**AVIS RELATIF À LA PROTECTION
CONTRE LES EVENTUELS EFFETS NOCIFS ET NUISANCES
PROVOQUÉS PAR LES RAYONNEMENTS NON IONISANTS
GÉNÉRÉS PAR DES ANTENNES ÉMETTRICES STATIONNAIRES**

Commune : CHARLEROI - Exploitant : ORANGE

Rapport n° 2363 / 2023

Figure 1 : Vue en plan des lieux de séjour et des points de contrôle

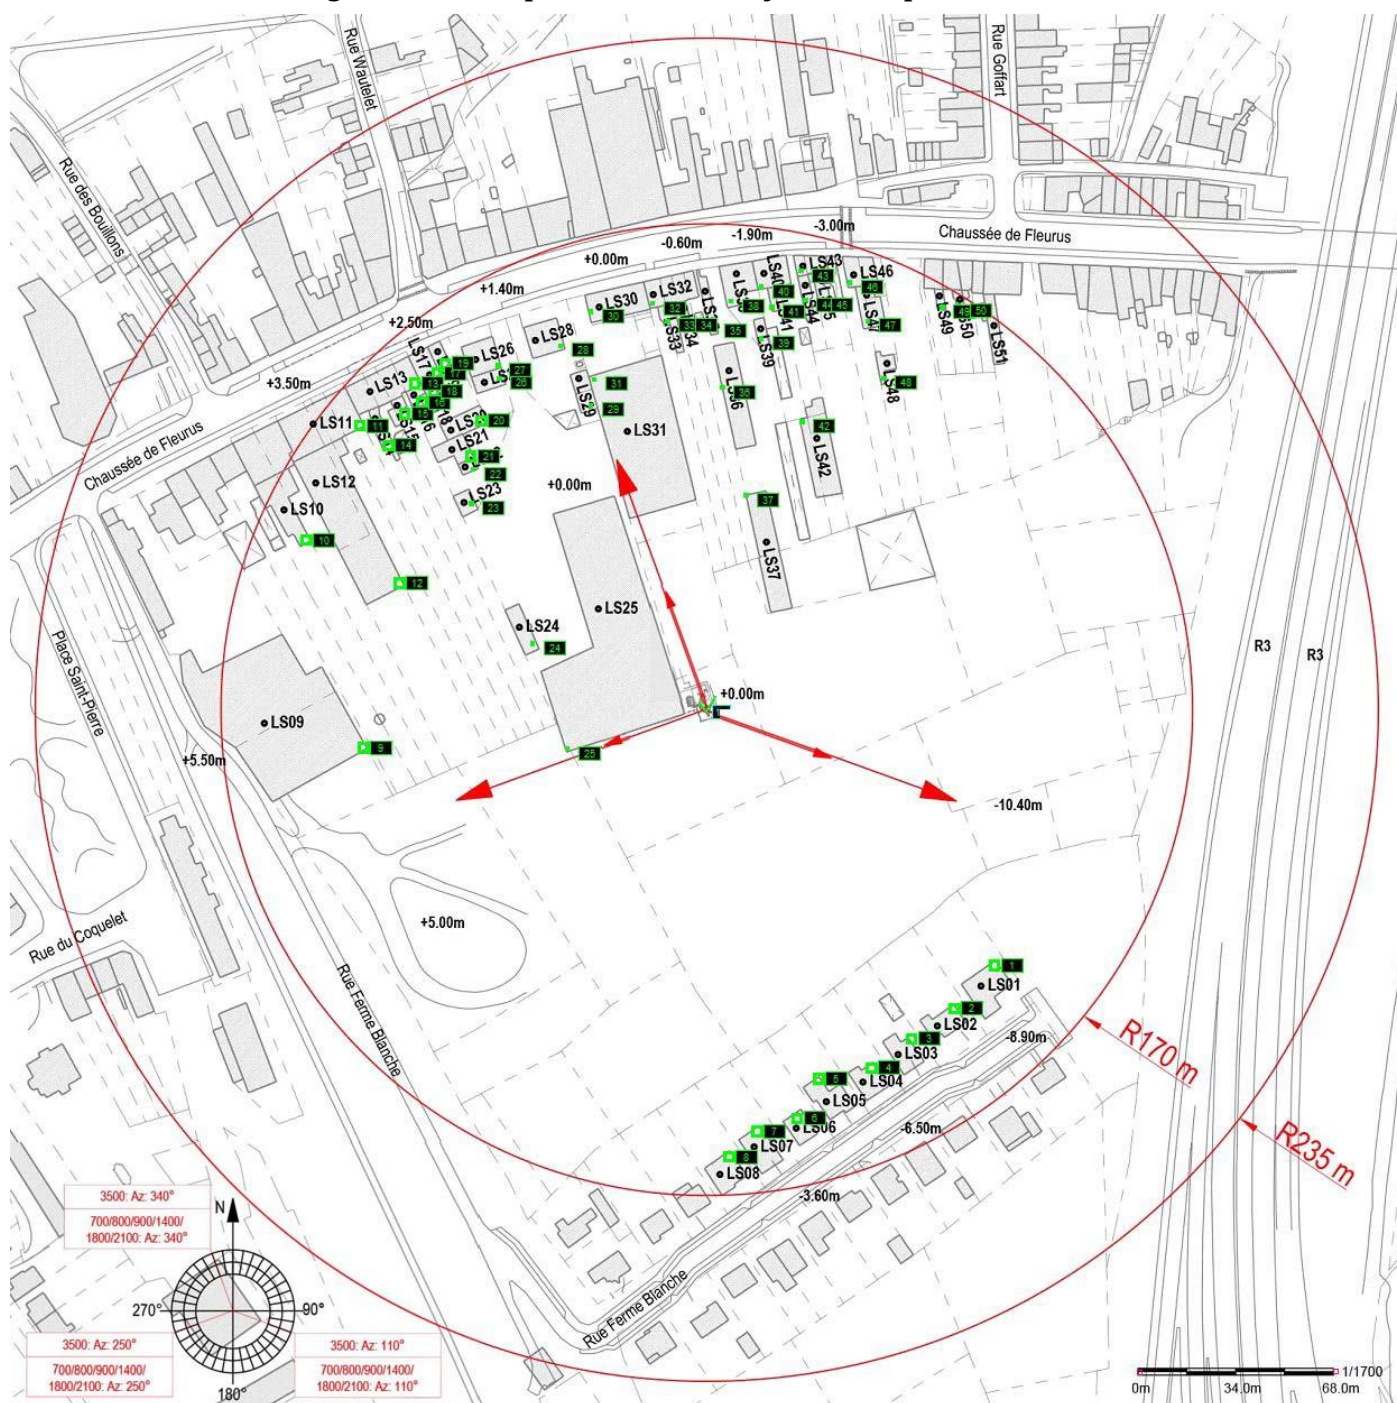
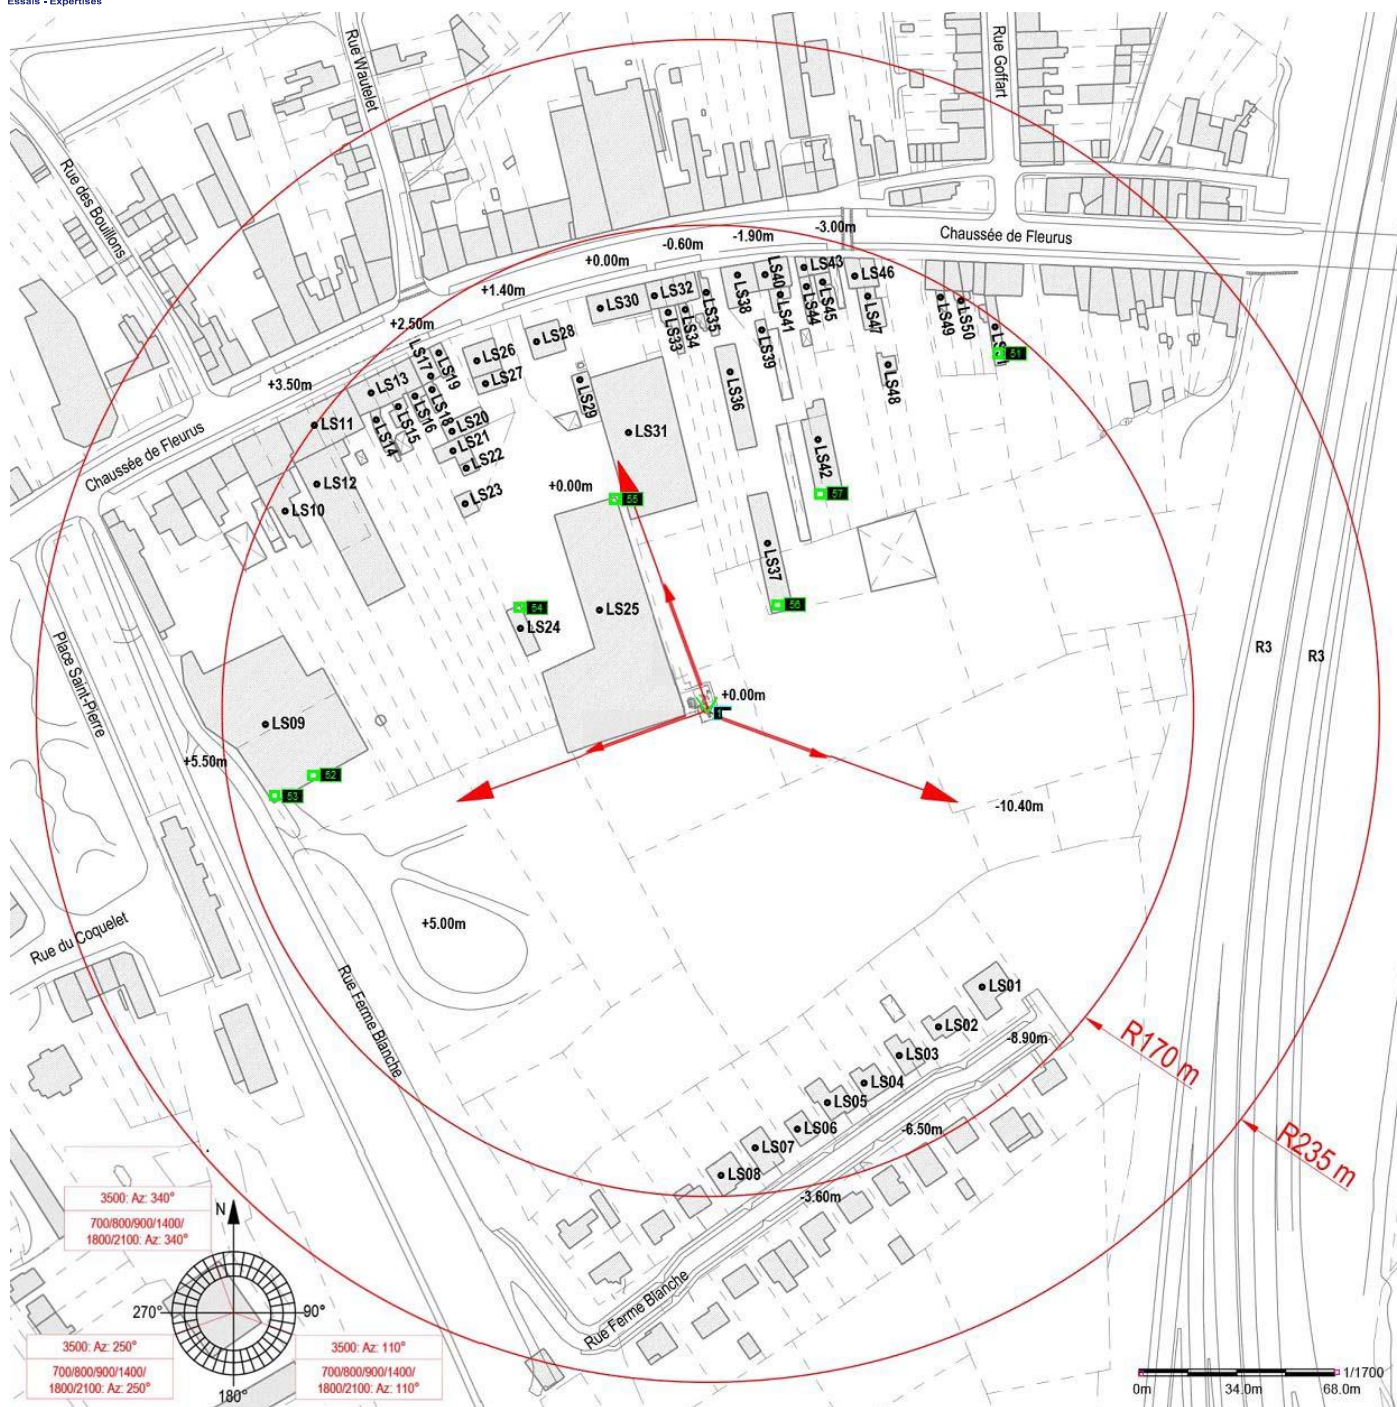
Les fréquences d'émission, la puissance rayonnée par chacune des antennes et leur gain permettent de déterminer le rayon de la zone à analyser. Tout dépassement de la limite par installation est exclu en dehors de cette zone. Le tableau 2 reprend les 35 LS² pour lesquels l'indice d'exposition est le plus élevé. Les différentes colonnes indiquent :

- le numéro du point de contrôle repris sur un des plans de la figure 1;
- le numéro du LS dans lequel se trouve le point de contrôle de la 1^{ère} colonne ;
- l'atténuation d'obstacle prise en compte pour le calcul de l'indice d'exposition dans le LS ;
- le résultat du calcul de l'indice d'exposition.

En ce qui concerne les antennes de l'installation mentionnées dans le tableau 1, la distance maximale à laquelle la limite pourrait être atteinte, à l'extérieur, est égale à 81,9 m. S'il n'y a pas de LS à une distance inférieure, les antennes respectent forcément la limite d'immission.

Dans le cas des LS situés à l'intérieur des bâtiments, une atténuation d'obstacle est prise en compte et il en résulte que la distance maximale à laquelle la limite pourrait être atteinte se réduit à 58,0 m.

Les résultats de l'évaluation décrite au paragraphe 4 indiquent que les antennes émettrices stationnaires de l'installation faisant l'objet du présent avis ne produisent pas, dans un lieu de séjour, un rayonnement électromagnétique maximum supérieur aux limites fixées à l'article 4 du décret.

Figure 2 : Vue en plan des installations d'antennes dans un rayon de 300 mètres autour de l'installation faisant l'objet de la demande d'avis

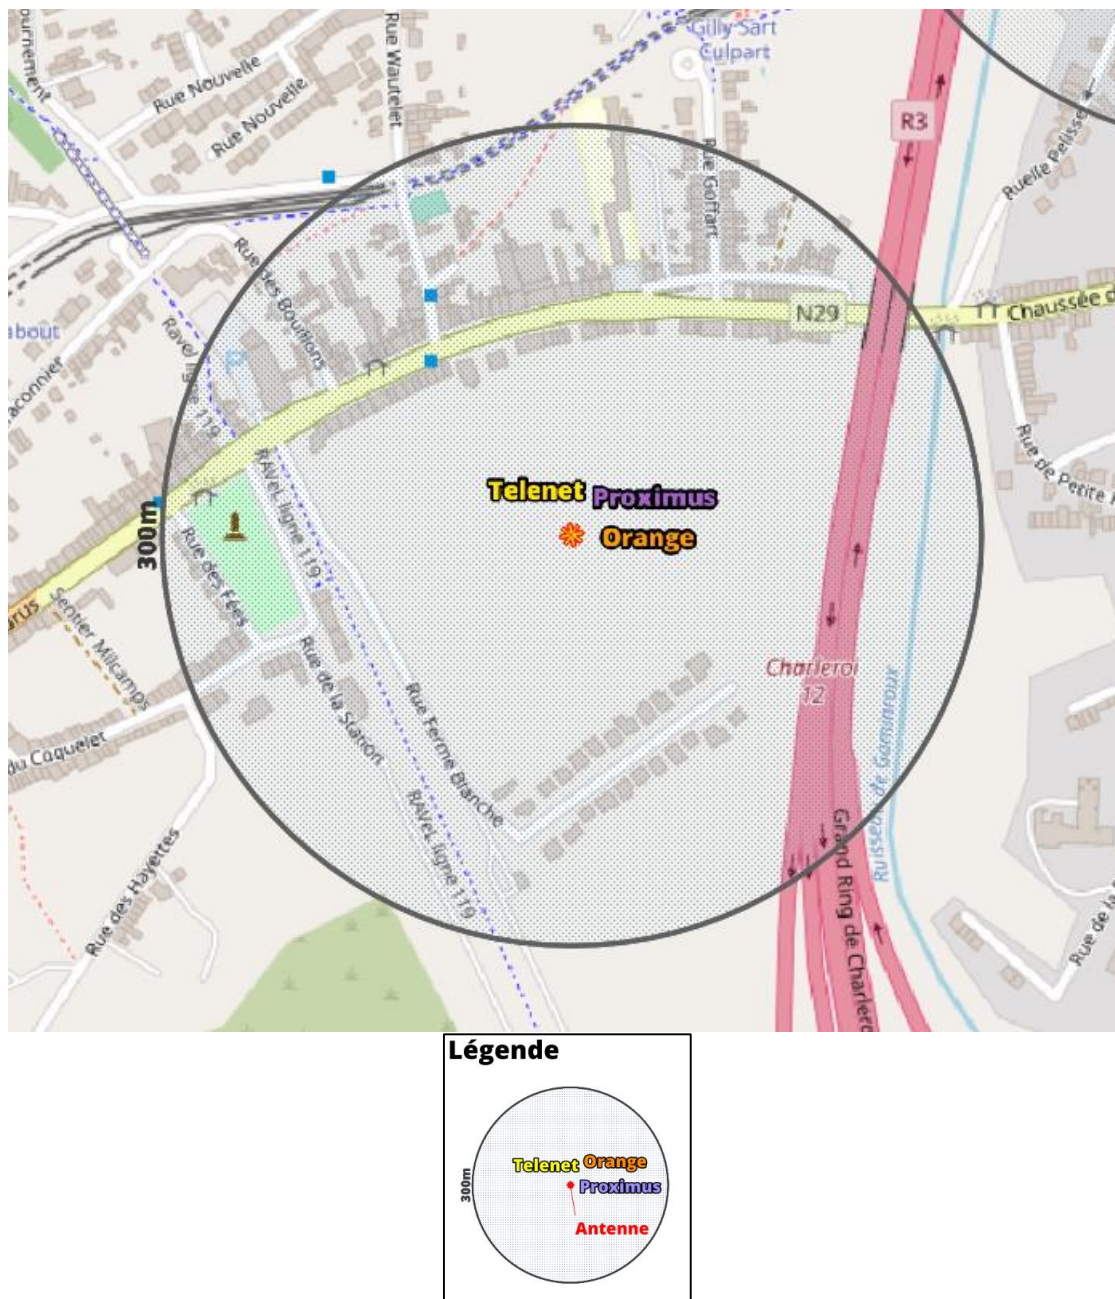
Le plan en projection verticale de la figure 2 indique la localisation des antennes actives éventuelles visées par le décret et situées dans un rayon de 300 mètres autour de l'installation référencée dans le paragraphe 2. Les données de localisation de ces antennes et les avis correspondant sont accessibles via le cadastre en ligne des antennes émettrices stationnaires⁶.

Compte tenu du nombre d'installations localisées dans la figure 2, il apparaît que l'intensité du rayonnement électromagnétique généré, dans les lieux de séjour situés à proximité de l'installation référencée dans le paragraphe 2, par l'ensemble des antennes émettrices stationnaires de l'ensemble des exploitants du même site d'antennes émettrices stationnaires respecte la limite fixée à l'article 4, § 2 du décret.
